REACTIENOTA ONTWERP POTTEBAKKERSTRAAT- VAN LIEDEKERKESTRAAT PARTICIPATIEPROCES 2023-2024

22 APRIL 2024

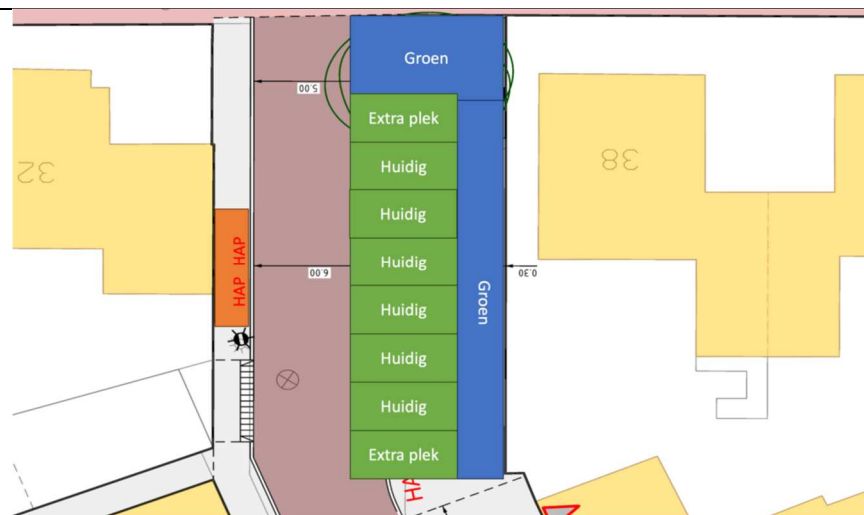
Reactie: In bijlage scan van het concept ontwerp Pot-Lie 31-01-2024; we hebben daar nummers op gezet en lichten deze hieronder toe 1. invalide parkeerplaats bewoner nr 63 aan zijn kant laten, het verplaatsen naar de overkant voor onze deur nr 89 slaat nergens op	Bedankt voor de uitgebreide en duidelijke reactie op het concept-ontwerp. 1. De invalideparkeerplaats op kenteken zal worden gehandhaafd voor nr. 63. Er kan op straat, tegen de trottoirband worden geparkeerd. 2. Het blijft mogelijk om aan de oneven zijde te parkeren.

2. aan deze kant van de straat parkeren intact laten als huidig 3. HAP terug verplaatsen naar overkant van straat, daar was HAP eerder ook. 4. minimaal 1 parkeerplaats toevoegen, HAP steekt over en groenvak kleiner maken (zie ook 10). 5. staat parkeerautomaat, nemen aan dat vergunninghouders gedoogd worden 6. kan niet als extra parkeerplaats gerekend worden omdat de gemeente feitelijk met deze parkeerplaats het illegaal parkeren door deze bewoner nu legaliseert 7. is 1 extra parkeerplaats, compenseert dus niet de 2 parkeerplaatsen die vervallen ter plekke van nieuw pleintje, daarom zie nr. 4 8. nieuw pleintje: 1 loveseat en 1 poef ipv 2 loveseats (reeds besproken met wijkmakelaar Kitty) 9. alleen parkeren voor vergunninghouders aan beide kanten van dit deel van de straat, rest van de straat (lange deel) betaald parkeren ook mogelijk; duidelijk aangeven met (verkeers)borden. Betaald parkeren tot minimaal zolang dat friettent Lossez open is en hier meer op handhaven (we zien ze nooit na 17.00 uur.....) 10. groen van max. 80 cm hoog, anders geen zicht op verkeer wat vanuit Liedekerkestraat de Pottebakkerstraat in komt. Grootte groenvak aanpassen (ondanks meterkast) tbv extra parkeerplaats(en), ook ivm inrijbaarheid van Liedekerkestraat naar links en rechts door hulpdiensten met groter materieel. Groen in dit vak is vanuit de Pottebakkerstraat amper tot niet zichtbaar, groen langs van Liedekerkestraat blijft gehandhaafd dus vak kan kleiner. We missen in het concept een voorstel mbt nieuwe LED straatverlichting met oplaadpunten.	3. Wij handhaven de HAP op de huidige locatie. Dit is in overleg gegaan met onze afvalinzameling. Hier is de meeste ruimte beschikbaar. Aan de overzijde zouden de containers de toegankelijkheid van het trottoir belemmeren. 4. Wij hebben bij de herinrichting de eis opgenomen dat tenminste het huidige aantal parkeerplaatsen opnieuw wordt aangelegd. In het toevoegen van extra parkeergelegenheid zijn wij terughoudend, omdat wij de voorkeur hebben juist meer groenvoorzieningen toe te voegen t.b.v. hittestress en opvang van hemelwater. We zien echter, n.a.v. de diverse bewonerssuggesties, toch mogelijkheden om het ontwerp iets aan te passen. Daarbij kunnen we een extra vergunninghouders parkeerplaats naast Van Liedekerkestraat 38 toevoegen. En een betaalde parkeerplaats inpassen naast het rijtje van 4. En nog steeds het groen uitbreiden door aan de kant van de cafetaria in de bocht een extra groenvak met (kleine) boom toe te voegen. Hiermee vervalt wel de voetgangersoversteek voor nr. 91 naar de westzijde (even zijde) van de straat. Er komt daarvoor een oversteek tegenover de cafetaria. 5. Bewoners met een vergunning mogen inderdaad ook gebruik maken van die betaalde plaatsen. De parkeerautomaat is bedoeld voor een klein aantal parkeerplaatsen in de Pottebakkerstraat en Koningsdijk. Deze (betaalde) parkeerplaatsen zijn aangegeven met verkeersborden. 6. Alle huidige (legale) parkeerplaatsen worden opnieuw aangelegd. Er verdwijnen geen parkeerplaatsen. Hierbij houden wij uiteraard geen rekening met het parkeren op plaatsen waar dat eigenlijk niet mag; dus bijvoorbeeld in gereguleerd gebied buiten de vakken en/of op het trottoir. 7. De Pottebakkerstraat ligt in het gebied waarbinnen het parkeren is gereguleerd. Binnen de werkingstijden mag er alleen in de vakken of bij aangeduide plaatsen geparkeerd worden. Direct voor fietsenhandel Rombouts mag er nu niet geparkeerd worden. Ter plaatse zullen wij één (betaald) parkeervak toevoegen, zoals bij punt 4 is aangegeven. 8. Er is 1 loveseat van de tekening afgehaald.

Extra parkeerplaats betaald parkeren Invalidenparkeerplaats op de huidige locatie laten Markering laden elektrische voertuigen HAP verplaatsen naar de overkant Twee extra parkeerplaatsen vergunninghouders	Wanneer elektrische voertuigen worden geladen via een kabelgoot, plaatsen wij géén aanduiding als zijnde parkeergelegenheid voor het opladen van elektrische voertuigen. Iedereen mag hier parkeren. Voor de overige punten, zie de uitleg bij het vorige antwoord. Er komt 1 extra betaalde parkeerplaats en 1 extra vergunninghoudersplaats bij n.a.v. onder andere uw suggesties. Meer past er niet in, zonder de kwaliteitsverbetering van de straat daardoor aan te tasten.

De parkeergelegenheid voor nr. 57-71 blijft gewoon bestaan. Er komt alleen geen aanduiding in vakken. Net als in de huidige situatie. Het is dus niet zo dat er 7 parkeerplaatsen verdwijnen. De gehandicaptenparkeerplaats passen we aan naar de huidige situatie.

We hebben de parkeersituatie opnieuw bekeken. Voor Lossez gaan we geen parkeerhaven in het ontwerp opnemen. Maar er mag wel langs de trottoirband geparkeerd worden, mits minimaal 5 meter van de kruising. Uw suggestie om de oversteek bij nr. 93 tegenover nr. 66 te vervangen door een extra parkeervak nemen we over. Het groenvak wordt daardoor wel iets smaller en de boom schuift binnen het vak iets op richting de kruising. Ook schuiven de rijbaan een klein stukje op richting Lossez om daar voldoende voor ruimte vrij te maken.

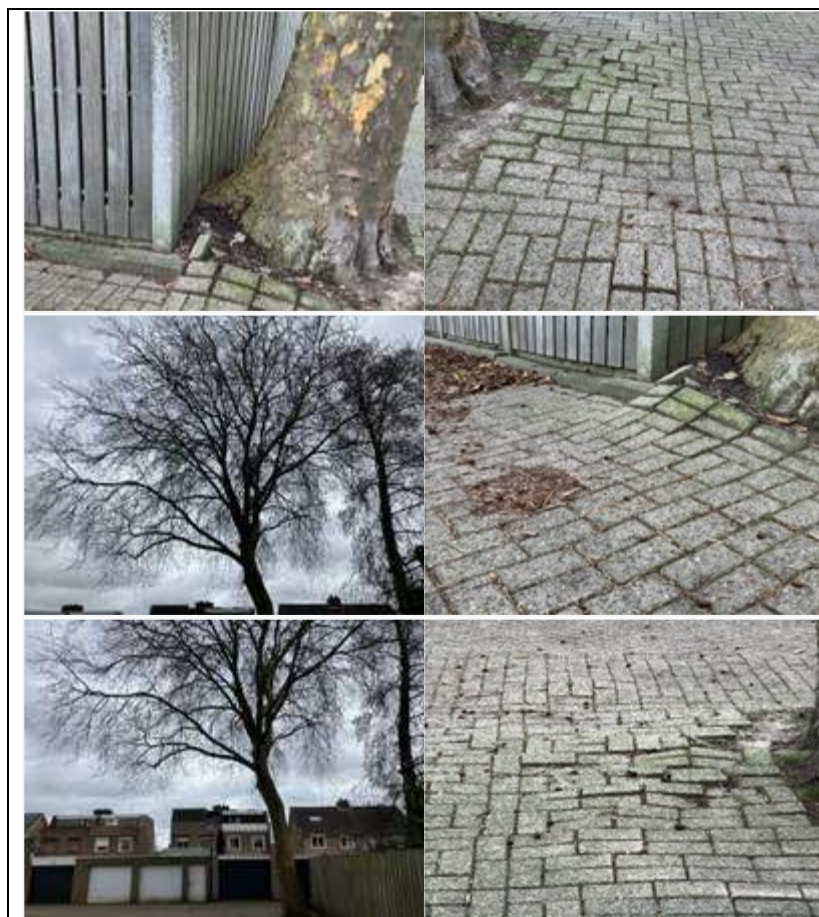
Aan de achterkant van mijn woning staat mijn garage. Mijn garage dak wordt het hele jaar door overwoekerd door rommel die uit twee bomen valt. Een staat op gemeente grond en de takken van deze boom hangen boven mijn garage. De andere boom staat enkele meters verder in een aangrenzende tuin naast de boom op gemeente grond.

De andere boom staat binnen een meter van de erfgrans en staat dusdanig scheef dat alles wat uit de boom valt op de openbare weg valt en het riool verstopt. Daarnaast valt het afval uit deze bomen op mijn garage dak (ook bij mijn bureu) wat ernstige verstopping veroorzaakt in mijn dak afwatering en het riool onder mijn huis, het hele jaar door laten deze bomen van alles vallen en wat hooikoorts allergenen loslaat. Graag zie ik dat de gemeente maatregelen neemt om de overlast te stoppen. Ook de overlast van vogelpoep die als regen naar beneden valt onder deze bomen. Auto's , fietsen en je kleren worden vaak getroffen door vieze vogelpoep en ontstane groenaanslag. Mijn woonomgeving word hierdoor erg aangetast. Zo ook aan de voorkant van mijn huis is er de afgelopen jaren een overlast ontstaan door het vele verkeer dat ontstaat door alle plannen van de gemeente Oosterhout. Ik ga ervan uit dat mijn huis aanzienlijk minder waard is geworden door het verder verslechteren van mijn woonomgeving. Het veroorzaakt slechte luchtkwaliteit en overal roetaanslag in en buiten je huis.

Het is heel vervelend dat u zoveel overlast van de bomen ervaart. We hebben de situatie bekeken en geconstateerd dat de gemeentelijke boom kerngezond is. Naast de nadelen die u ervan heeft, zoals bladafval en kans op verstopping als de bladeren niet bijtijds voor de afvoer worden weg gehaald, zijn er ook veel voordelen. De bomen zorgen voor fijnstofopname, temperatuurreductie, en afvoer regenwater. Bomen dienen hierdoor een algemeen belang. De gemeenteboom is een prachtige en waardevolle boom die op grotere afstand vanuit andere straten ook zichtbaar is. Zoals uw foto laat zien. Wij vinden de voordelen in dit geval zwaarder wegen dan de (individuele) nadelen en zien geen noodzaak om de boom te kappen. Wel gaan we maatregelen treffen om de wortelopdruk enigszins te beperken. Om struikelgevaar te verkleinen. En de boom daardoor ook wat nog langer mee kan.
